Mission régionale d'autorité environnementale

**Avis sur le projet d'exploitation du parc éolien
des Renardières Sud à Allibaudières et
Champigny-sur-Aube (10) porté par la Société par
actions simplifiée (SAS) Renardières Sud**

N° réception portail : 008839/GUNENV

Figure 1: Localisation des éoliennes du projet (en violet)

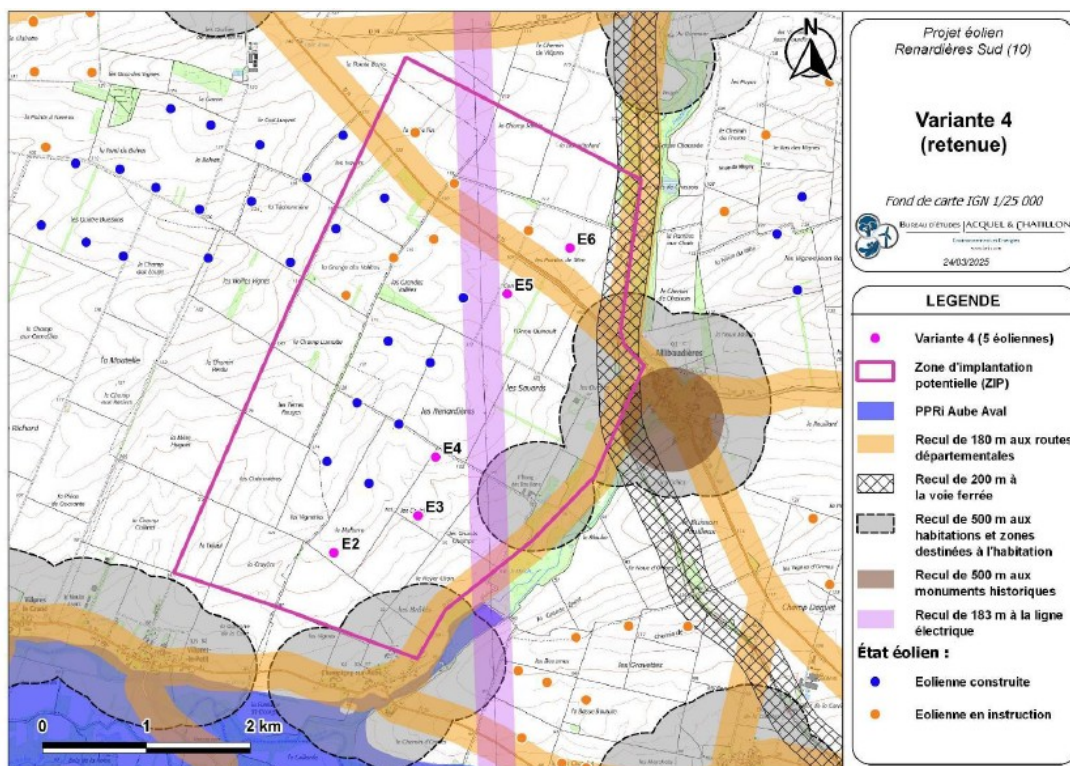
L'Ae recommande au pétitionnaire de préciser la distance entre le projet et le poste de raccordement envisagé d'Arcis-sur-Aube et le tracé envisagé.

Figure 2: Carte des couloirs de migration

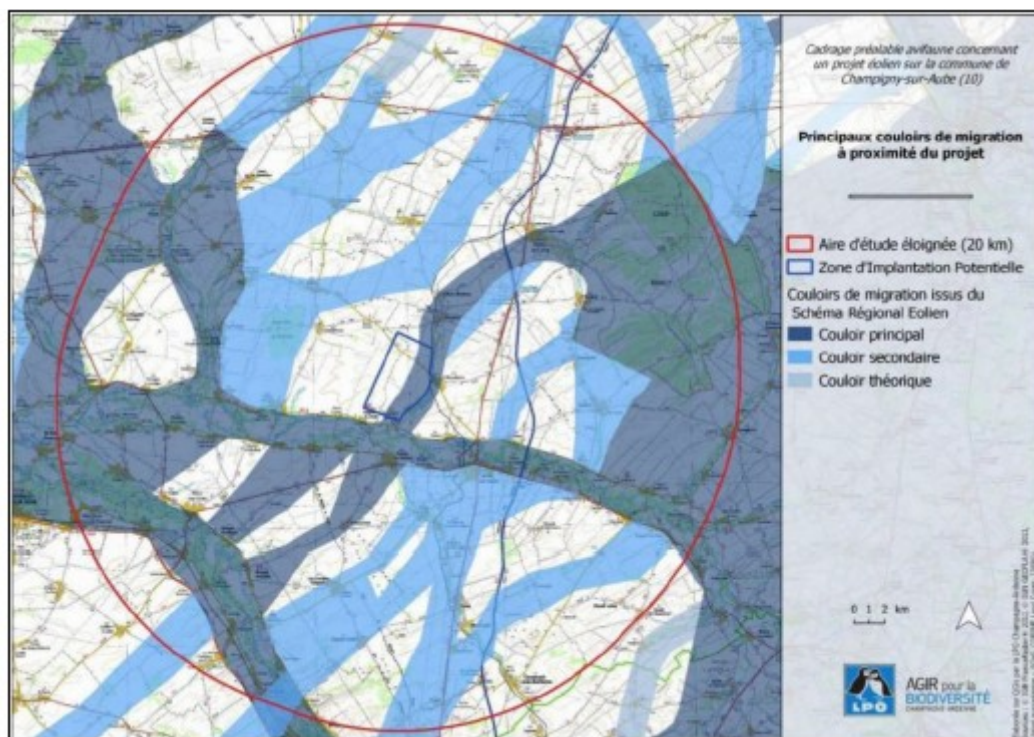
Le site est traversé à l'est et au sud par 2 couloirs de migration principaux correspondant aux vallées de l'Aube et de l'Herbissonne (cf figure 2 du présent avis). Le dossier précise que les éoliennes, situées dans la partie ouest de la ZIP, seront installées à une distance suffisamment importante de la vallée pour éviter l'axe de migration principal. L'Ae considère que le couloir de migration, dont les limites réelles peuvent varier par rapport aux limites de la cartographie, est quand même très proche.

L'Ae recommande au pétitionnaire de préciser les impacts du projet et de sa situation proche de couloirs de migration sur la Faucon crécerelle et de préciser les mesures d'évitement, de réduction et de compensation qui pourraient être mises en œuvre.

Figure 5: Contexte éolien du site et autour du site

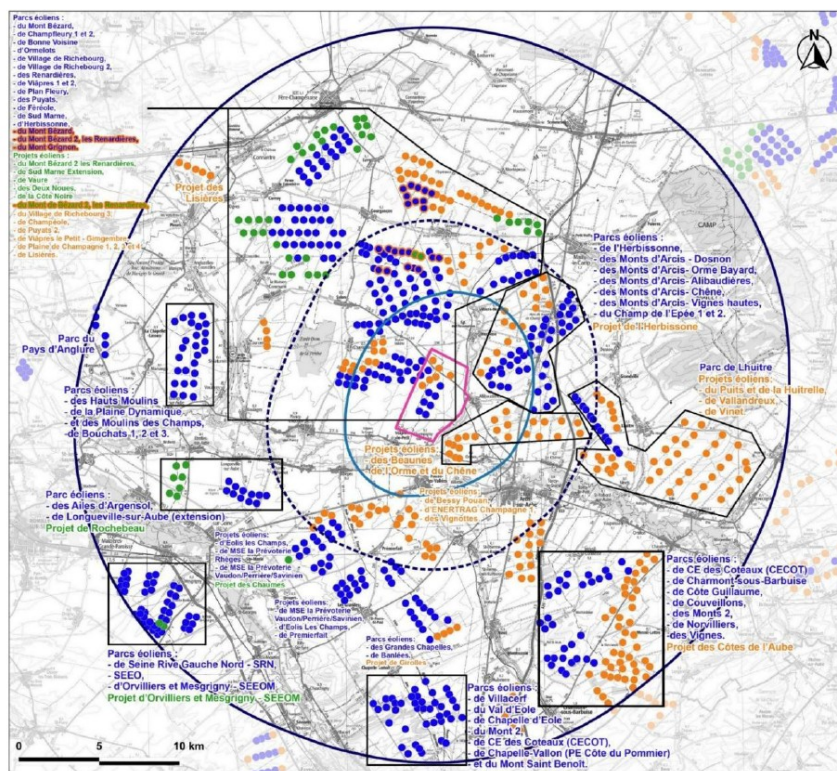
Dans un rayon de 10 km, le projet aggrave un seul angle de respiration, déjà très faible au départ.
